東邦TF2523改型
ダンプセミトレーラ外観四面図

概要等説明書（改造自動車審査結果通知書）

BA024401

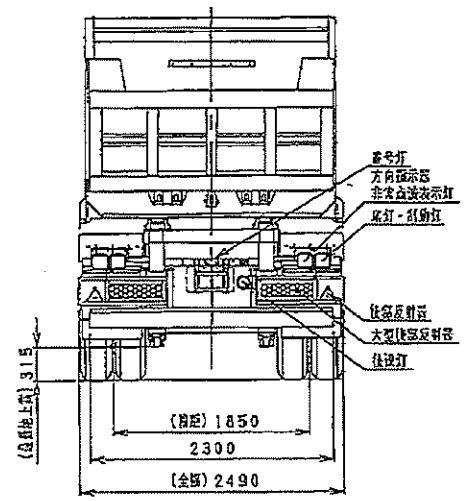
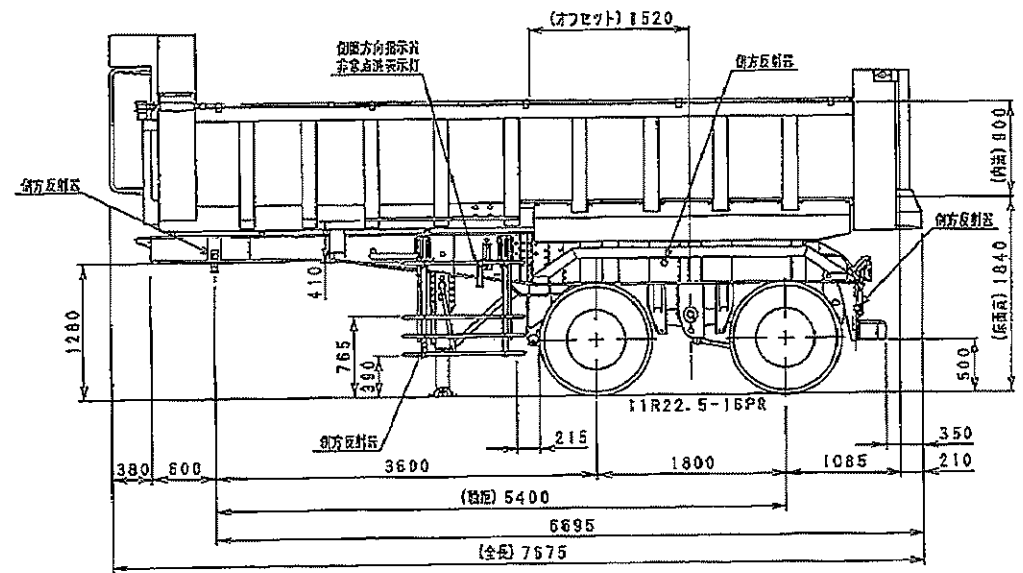
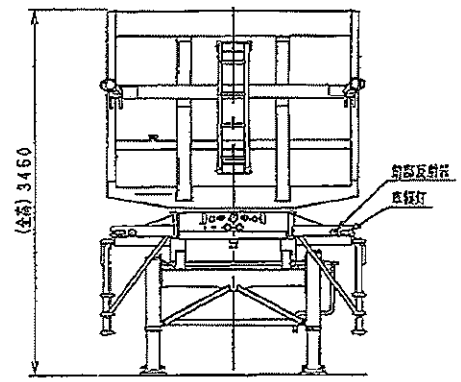
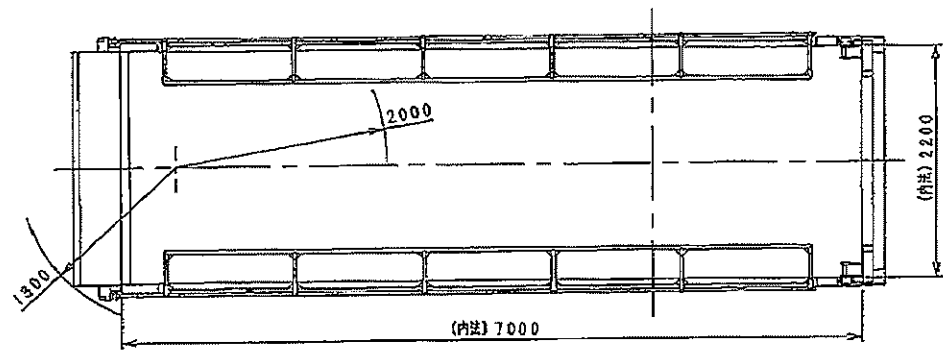
標頭頁の類別等を記載する。(0507)

目 的	東邦TF2523型(24国自衛第494号折11051号、類別0807) セミトレーラを 分割可能な貨物の安全輸送をはかるため変更する。(規格型)
車枠及び車体	標準車の軸距間にあたる主フレームの後部を短縮する。
原 動 機	
動力伝達装置	
走 行 装 置	
操 縦 装 置	
制 動 装 置	
緩衝装置	ばねサイズを 1150×90×16-7 から 1150×90×18-7 に変更する。
連結装置	
燃料装置	
電気装置
